Keuringsverslag van een elektrische laagspanning- en zeer lage spanningsinstallatie

NIET CONFORM

Straatnaam Diestsesteenweg
Huisnummer 410
Busnummer 2
Postcode 3202
Gemeente Rillaar
Land België

Controlebezoek van een oude huishoudelijke elektrische installatie van een wooneenheid bij verkoop op vraag van de verkoper volgens (KB 08/09/2019) - AREI Boek 1- 8.4.2. en 8.2.1. en 4.2.4.3.

Afbeelding schakel- en verdeelbord:

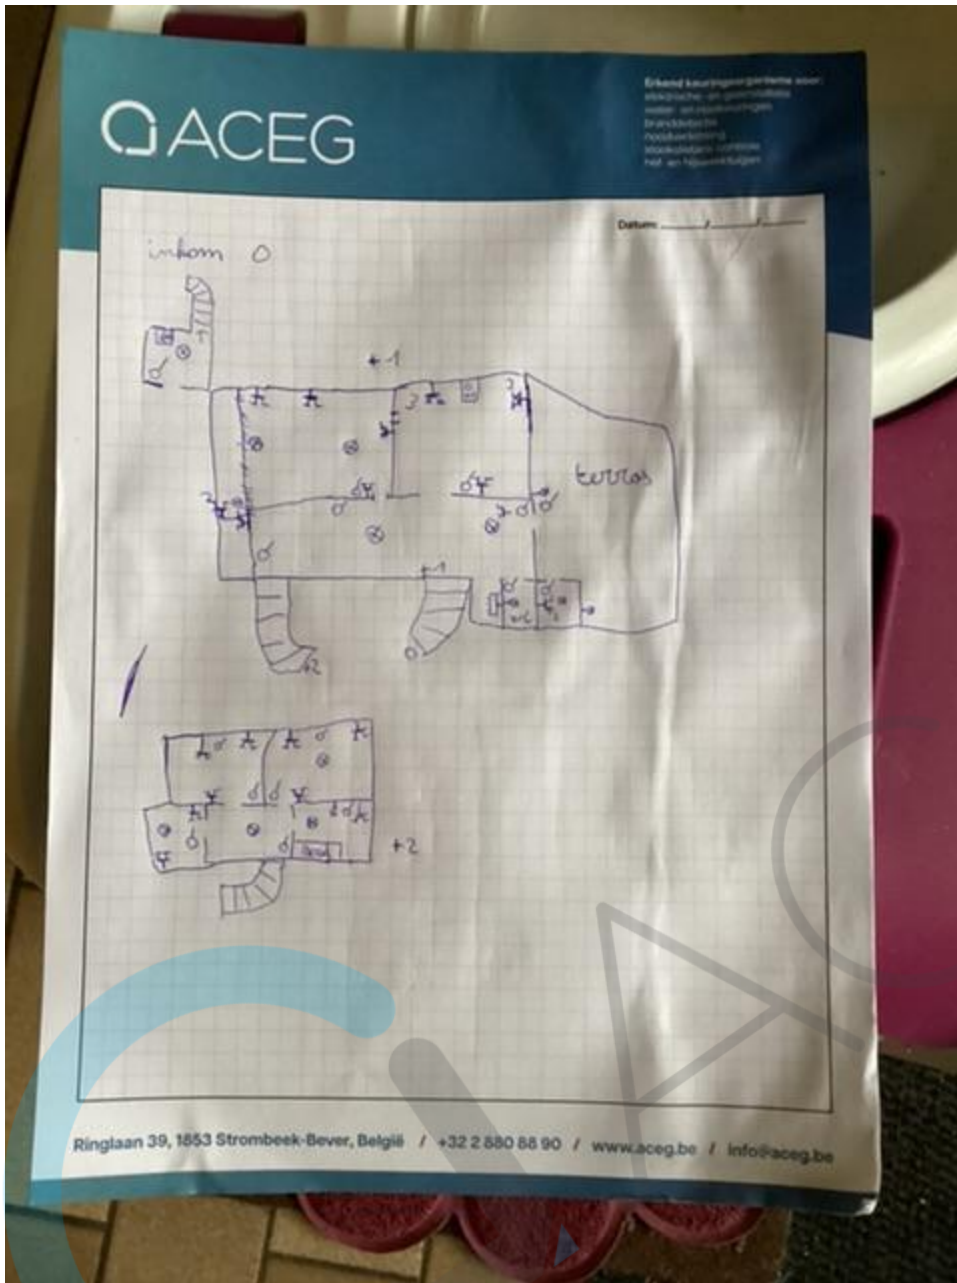
11.01 Eéndraadschema van de installatie is te voorzien en/of te vervolledigen. (Boek 1 Afdeling 2.12 - 2.13 en 3.1.2 en 9.1.2)

11.02 Situatieschema van de installatie is te voorzien en/of te vervolledigen. (Boek 1 Afdeling 2.12 - 2.13 en 3.1.2 en 9.1.2)

15.02 De aanduiding van de stroomkringen en/of apparatuur, aansluitklemmen, enz dient aangebracht of vervolledigd te worden. (Boek 1 Onderafdeling 3.1.3.1. en 3.1.3.3.A. en 5.1.6.1)

15.09 De genaakbare, naakte onder spanning staande delen zijn onvoldoende afgeschermd. (Boek 1 Afdeling 5.1.4. en 4.2.2.3.)

16.04 Een afzonderlijke differentieelstroombeschermingsinrichting met een gevoeligheid van 30mA is te plaatsen voor installaties van badkamer, wasmachine, vaatwas, droogkast en/of gelijkaardige toestellen. Deze dient ondergeschikt te zijn aan de hoofddifferentieelstroombeschermingsinrichting (Boek 1 Onderafdeling 7.1.4.1. en 4.2.4.3.)

16.06 De differentieelstroombeschermingsinrichtingen die worden geplaatst in huishoudelijke installaties zijn ten minste van het type A. Een differentieelstroombeschermingsinrichtingen van het type AC is niet toegelaten. (Boek 1 Onderafdeling 5.3.5.3.)

18.08 De geleiders van het type VOB moeten in daarvoor bestemde buizen, kabelgoten geïnstalleerd worden. (Boek 1 Onderafdeling 5.2.9.3. en 5.2.9.6.)

18.13 Kabels van het type VTLmb, LMVVR, COAX, VVT zijn verboden en dienen vervangen te worden door een type conform Boek 1 Onderafdeling 5.2.1.2.

19.06 Niet alle contactdozen op LS zijn kinderveilig en/of voorzien van een beschermingscontact (NBN C61-112). (Boek 1 Onderafdeling 1.4.2.3. en 5.3.5.2.)

nota/note 13 De aardspreidingsweerstand kon niet gemeten worden. Deze dient bij voorkeur kleiner te zijn dan 30ohm. Verdeelbord niet open te krijgen door 2 steekzekeringen

nota/note 14 De isolatieweerstand kon niet gemeten worden. Deze dient groter te zijn dan 0,5Mohm. Idem
